CIRCULAR DE RESPUESTAS NO. 01

PROCEDIMIENTO DE LICITACIÓN PÚBLICA NACIONAL  
NO. MOPC-CCC-LPN-2021-0009

“CONSTRUCCIÓN DEL PARQUEO CENTRO DE LOS HÉROES I”

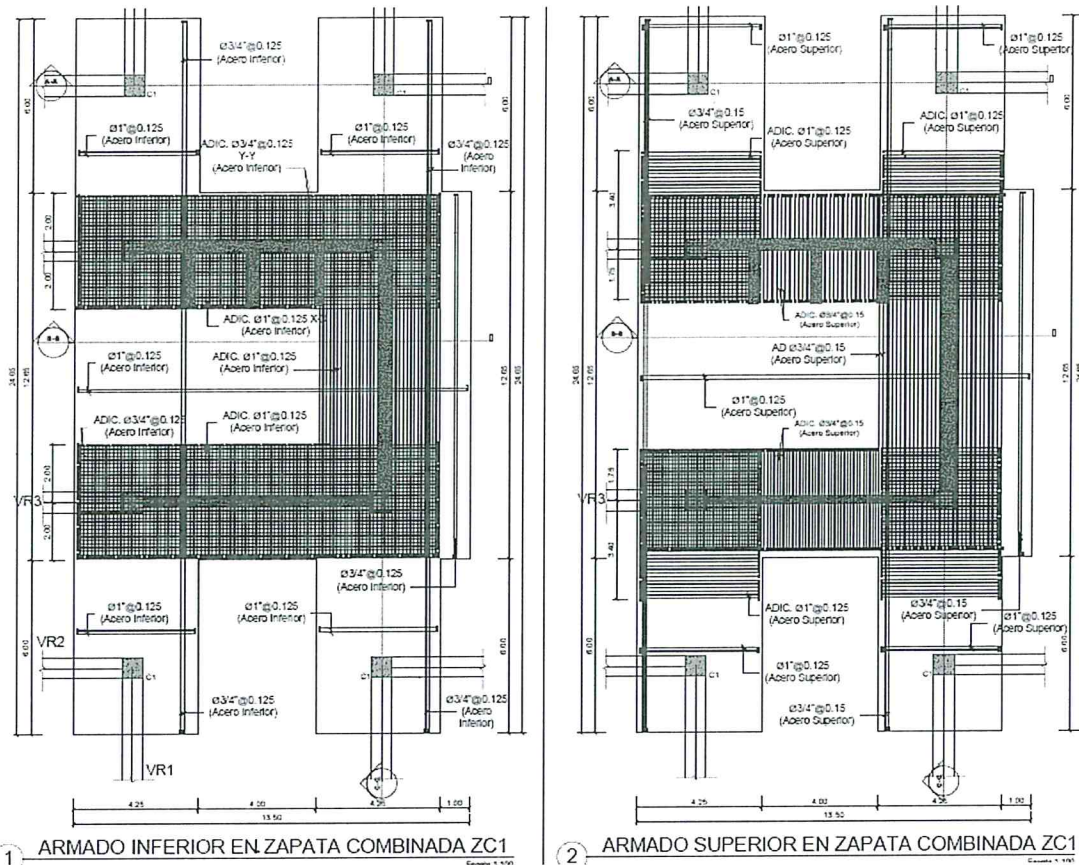
- a) Hay diferencias con relación a los detalles estructurales de los elementos de hormigón armado indicados en el listado de partidas vs los indicados en planos. ¿Para los análisis de costos, cuáles detalles debemos considerar? Algunos ejemplos son:
  - a. **Zapatas de columnas combinadas (ZC1, ZC2, ZC3 y ZC4).**
    - i. Descripción en listado de partidas para zapata ZC1: *Zapatas ZC1 (13.50x24.65x1.00) m Combinada, Hormigón 350 kg/cm<sup>2</sup>, con Ø1" @ 0.125m y Ø3/4" @ 0.125m Inf. y Sup. y adic. de Ø1" @ 0.125, @ 0.20m Sup.*
    - ii. Detalle indicado en planos: Los adicionales indicados en la parte superior son Ø1" @ 0.125 y Ø3/4" @ 0.15.

- a) **Prevalece el plano, ver enmienda listado de partidas**
- b) **Ver enmienda listado de partidas**
- c) **El volumen de estas está considerado en los cntos**
- d) **Ver enmienda listado de partidas**

**b. Vigas Riostras (VR1, VR2 Y VR3).**

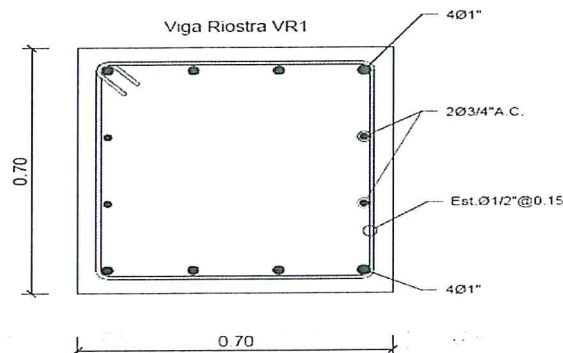
i. Descripción en listado de partidas para vigas riostras VR1:  
Viga Riostras VR1 (0.70x0.70) m, Hormigón 350 kg/cm<sup>2</sup>, con 8 Ø1" + 4 Ø1/2" y Est. Ø1/2" @ 0.15m

ii. Detalle indicado en planos: 8 Ø1" + 4 Ø3/4" y Est. Ø1/2" @ 0.15m

Esta situación también se presenta en las columnas VR1, VR2 y VR3. ¿Cuáles detalles debemos considerar para los análisis de costos?

c. Columnas (C1, C2, C3 y C4).

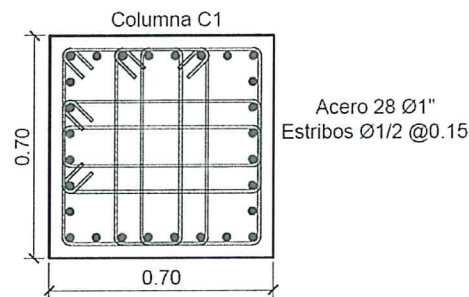
- i. Descripción en listado de partidas para columnas C1:  
Columnas C1 (0.70x0.70) m, Hormigón 350 kg/cm<sup>2</sup>, con 28 Ø1" y 3 Est. Ø1/2" @ 0.15m.
- ii. Detalle indicado en planos: 28 Ø1" y 5 Est. Ø1/2" @ 0.15m.

Esta situación también se presenta en las columnas C1, C2, C3 y C4. ¿Cuáles detalles debemos considerar para los análisis de costos?

d. Losas prefabricadas TT.

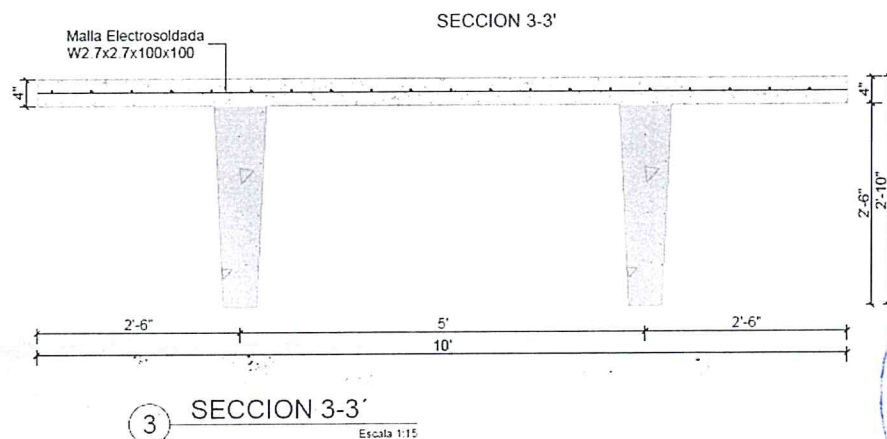
- i. Descripción en listado de partidas para losas prefabricadas TT:  
*Losas prefabricadas TT (h=2', 10") (Viguetas DT-24" + 10.0 cm, con dimensiones de 0.61 m de alto, 3.05 de ancho y 11.05 m de longitud máxima, para ser utilizadas como entrepiso, con capacidad para soportar una torta estructural de 10.0 cm, una carga viva de 500 kg/m<sup>2</sup> y una carga muerta no estructural de 250 kg/m<sup>2</sup>) (Topping e=0.07m con malla electrosoldada de D2.7xD2.7x100x100, hormigón ind. 350 kg/cm<sup>2</sup> aligerado).*
- ii. Detalle indicado en planos: Muestra una viga de 30" + 10 cms (4") de topping.

¿Cuál detalle debemos considerar para el análisis de costo? ¿Consideramos una viga de 24" o de 30"? ¿Consideramos un topping de 7 cms o 10 cms?

h) PRIMER NIVEL > TERMINACION DE PISOS

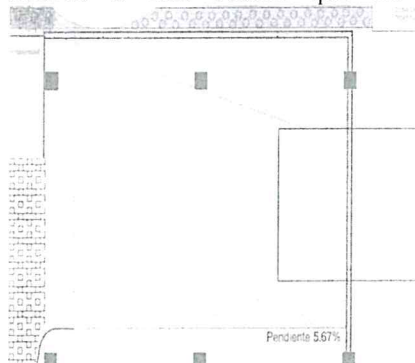
Favor esclarecer que tipo de terminación requiere el piso del primer nivel acorde a este Hatch que no forma parte de la leyenda suministrada

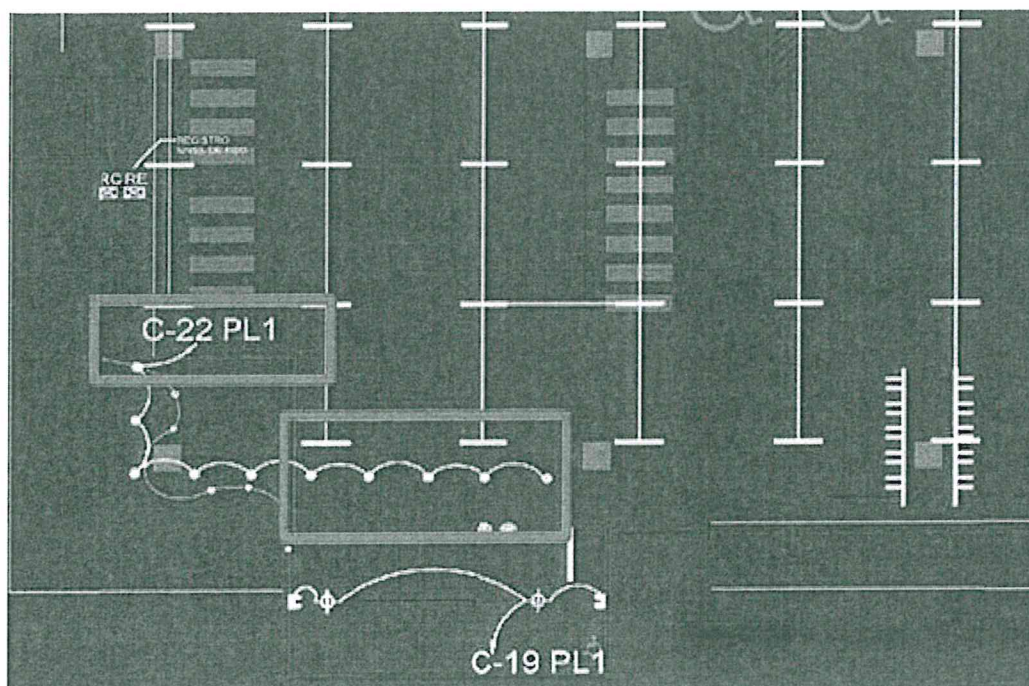
- b) En el sistema de supresión de incendios, en los planos se indica la colocación de extintor Halotran 5B-C, pero dicho extintor no está incluido en el listado de partidas entregado, indicar si será incluido en el alcance del presupuesto.
- c) En el sistema de detección de incendios no aparece incluido dentro del alcance los siguientes:
  - El Tablero central de incendios, no aparece en la lista de partidas, pero si está en plano, favor aclarar esta situación.
  - El cargador de las baterías del tablero central de incendios ó Panel no está incluido en la lista de partidas pero si las baterías, favor aclarar

- a) Solo hay baños en el primer y séptimo nivel
- b) No está en el alcance de este proyecto
- c) El acápite a) de la partida detección de incendios se refiere al tablero.o panel

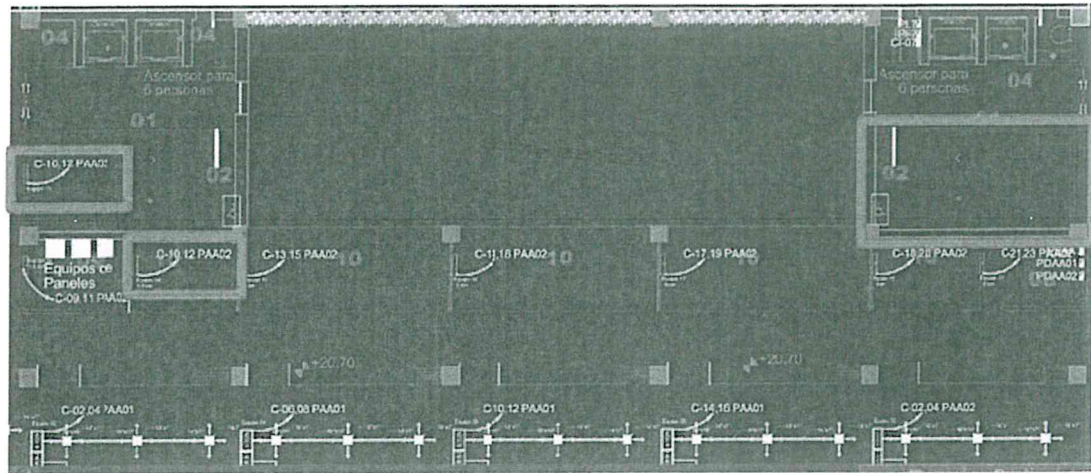
- a) En el plano de iluminación del primer nivel (EL-02), el circuito C-22 PL1 figura con luminarias de piso en la entrada de las escaleras de emergencia. ¿Esas posiciones de salidas de luminarias están correctas? Favor revisar

- a) Cotizar según listado de partidas
- b) Ver enmienda Listado de partidas
- c) Si, contemplar colocarla a 6 metros en la cara exterior del muro
- d) Colocar al lado del interruptor
- e) Cotizar según listado de partidas
- f) Cotizar según listado de partidas
- g) Cotizar según listado de partidas
- h) Ver plano EL-23
- i) Cotizar según listado de partidas
- j) Cotizar según listado de partidas
- k) Cotizar según listado de partidas
- l) Cotizar según listado de partidas
- m) Ver plano EL-11
- n) Primer nivel al lado de la caja de ascensores
- o) Cotizar según carga de paneles a lo que esta conectado

7MO NIVEL

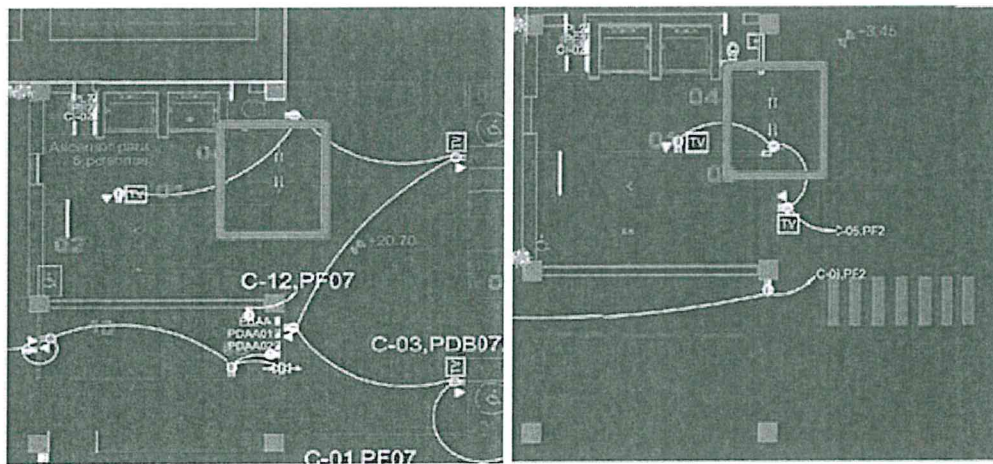
- b) ¿No habrá Tomacorrientes para las Puertas del 7mo Nivel al igual que en los demás niveles?

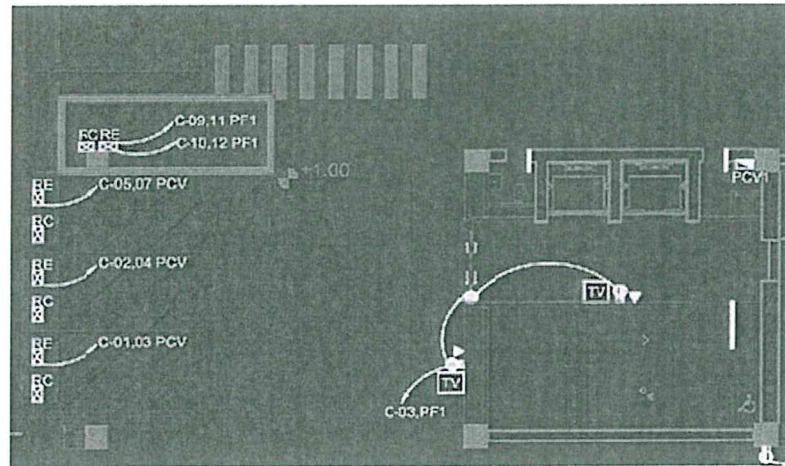
- g) ¿Las unidades manejadoras no llevarán Unidades de Desconexión (Enclosed Breakers o “EB”)?
- h) La documentación recibida no contiene atmosféricas. Favor remitir el plano del sistema de protección contra descargas.

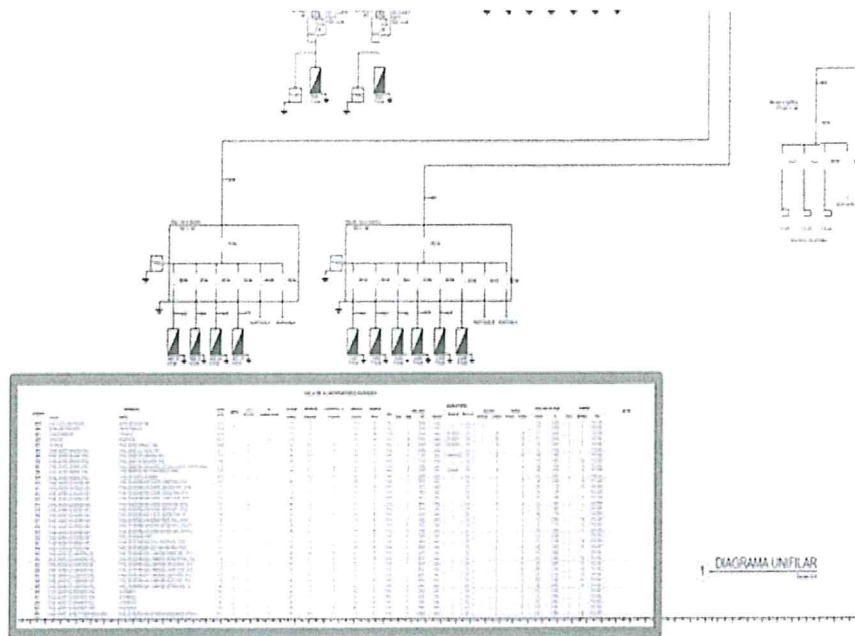
- i) En el plano de tomas eléctricas EL-03, figuran los circuitos C-09,11 PF1 & C-10,12PF1 asignados a cajeros automáticos. El lugar donde se muestran los circuitos anteriormente señalados no vemos espacios para estas máquinas. Favor revisar.

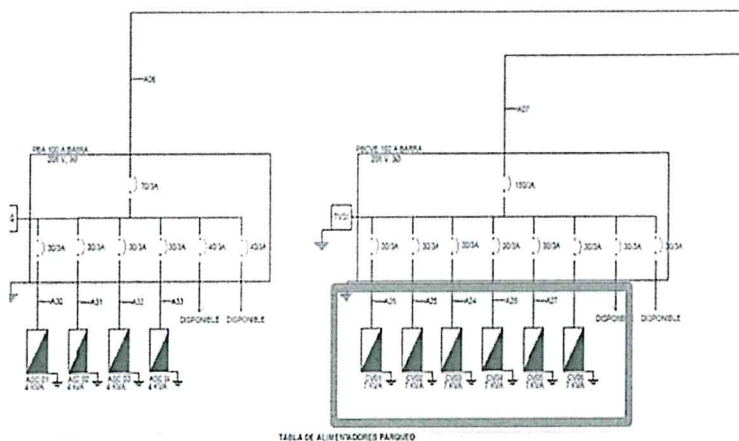
- j) La documentación de diseño que recibimos no contiene plano de infraestructura de datos, por lo que no sabemos hacia donde se destinarán las tuberías de las salidas de datos.
- k) La documentación de diseño que recibimos no contiene plano de infraestructura de TV, por lo que no sabemos hacia donde se destinarán las tuberías de las salidas de TV.
- l) En el plano EL-28, la tabla completa de alimentadores figura incompleta. Favor hacernos llegar la tabla completa.
